**Verslag huishoudelijke elektrische installatie op laagspanning en zeer lage spanning****Algemeen:**

Referentie: 009-20260727-02	Datum controle: 27/07/2026
Keurder: 009

Eigenaar: Ann	EAN-code: 541449400000162907
Adres installatie: Terweidenstraat 55, 3440 - Zoutleeuw	Nummer teller(s): 1sag3100808981
Distributienetbeheerder installatie: Fluvius	
Datum uitvoering installatie:	☒ Vóór 01/10/1981 ☐ Tussen 01/10/1981 en 01/06/2020 ☐ Vanaf 01/06/2020
Type:	☒ Wooneenheid ☐ Niet-huishoudelijk ☐ PV ☐ Batterij ☐ Laadpaal

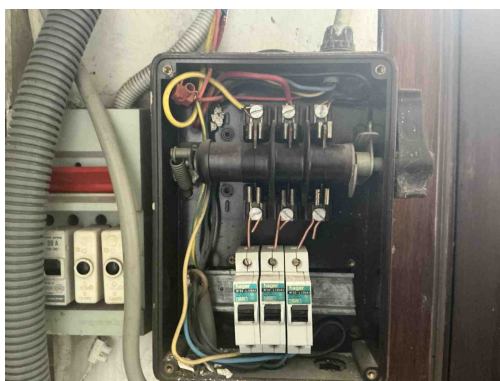
B34 - Het kabeltype van de meterbord verbinding aan de oorsprong van de installatie beantwoordt niet aan de minimale vereisten vastgelegd door de distributienet beheerder. (Boek1: 1.5 + SYNERGRID C1/107)

Opmerking: Vob enkel toegestaan bij gekoppelde Meterbord verbinding

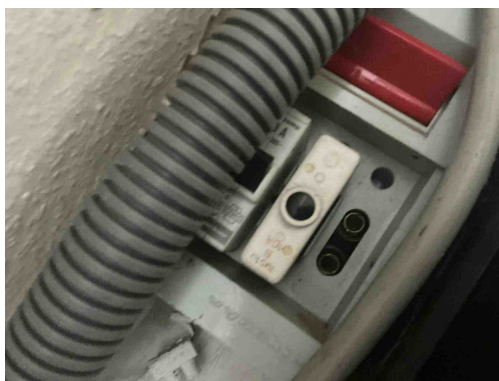
D03 - Er is geen differentieelstroominrichting van maximum 300 mA geplaatst in het begin van de elektrische installatie van een residentieel geheel (incl. in de gemeenschappelijke delen) (Boek 1: 4.2.4.3, 4.2.4.4).

D05 - Er is geen ondergeschikte differentieelstroominrichting van maximum 30 mA geplaatst voor de beveiliging van de ruimte(n) die een badkuip en/of douche bevatten (Boek 1: 4.2.4.3).

D26 - Er is geen ondergeschikte differentieelstroominrichting van maximum 30 mA geplaatst voor de beveiliging van wasmachine/afwasmachine/droogkast (Boek 1: 4.2.4.3.b).

Opmerking: Bord 2

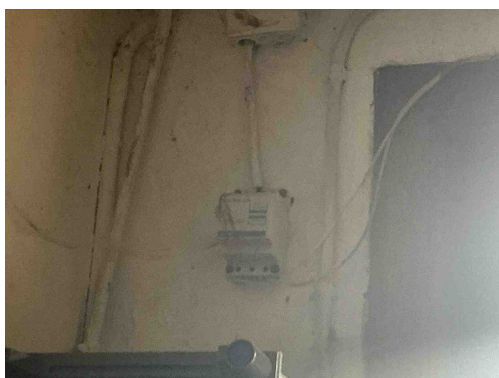
B30 - De houder van de beveiliging in een huishoudelijke ruimte is niet voorzien van aangepaste kalibreerelementen (Boek1: 5.3.5.5).

D08 - De nodige markeringen op de beveiligingstoestellen ontbreken of zijn onleesbaar (Boek 1: 5.3.5.5).

B26 - Het elektrisch bord kon niet gedemonteerd worden (Boek 1: 5.3.5.1).

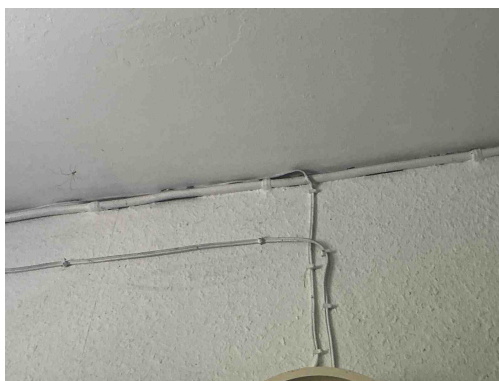
T21 - Het elektrisch materieel is niet geplaatst volgens de voorschriften van de fabrikant/ regels van goed vakmanschap . (Boek 1: 1.4.1.3)

Opmerking: Schakelaar apparatuur moeten op dinrail aangesloten worden, ophanging vijzen niet afgedekt,

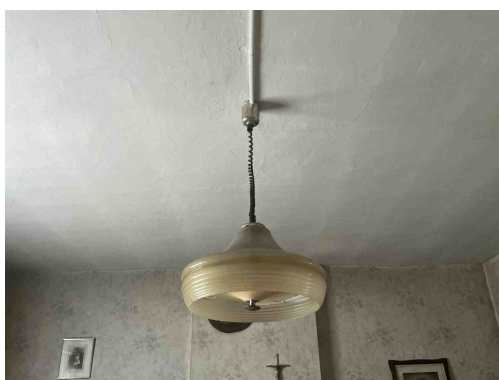
C27 - Het gebruik van geleiders van het type VTLMb (côte-à-côte) is niet toegestaan (Boek 1: 1.4.2.1).

A16 - Er is geen continuïteit van de beschermingsgeleider van de contactdoos (Boek 1: 5.4.3.4).

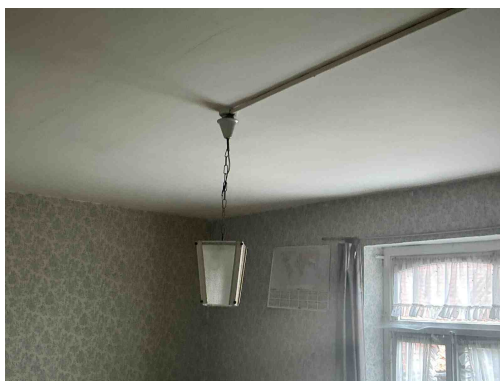
Klasse 0 is verboden

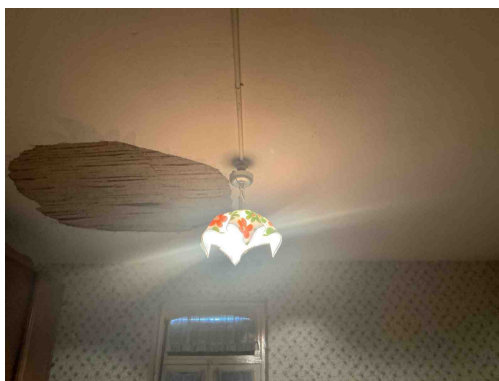
Klasse 0 is verboden

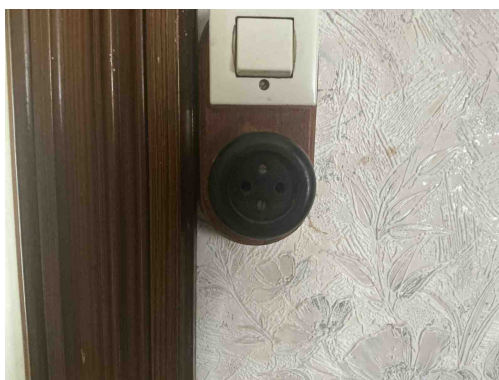
Klasse 0 is verboden

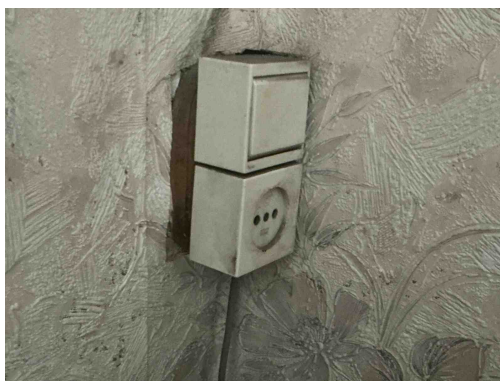
T11 - De contactdozen waarvan de toegekende stroomsterkte maximaal 16A en de toegekende spanning maximaal 250V bedraagt en niet bedoeld zijn voor de voeding van een of meerdere verbruikstoestellen voor een specifiek doel en niet geplaatst zijn in of op schakel- en verdeelborden, beschikken niet of IPXX-D (incl. gemeenschappelijke delen residentieel geheel) (Boek 1: 4.2.2.3/5.3.5.2).

A20 - Er bevindt zich een contactdoos zonder beschermingsgeleider in de elektrische installatie. Deze is niet geplaatst achter een differentieelstroombeschermingsinrichting met grote (max. 30mA) of zeer grote (max. 10mA) gevoeligheid.

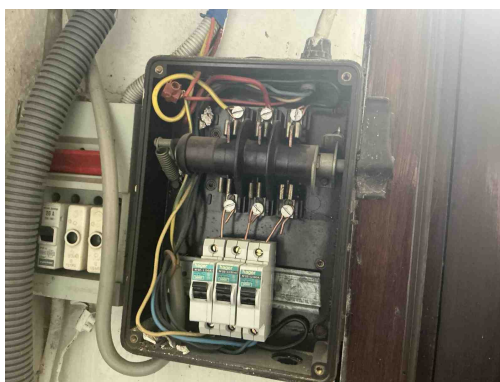
A20 - Er bevindt zich een contactdoos zonder beschermingsgeleider in de elektrische installatie. Deze is niet geplaatst achter een differentieelstroombeschermingsinrichting met grote (max. 30mA) of zeer grote (max. 10mA) gevoeligheid.
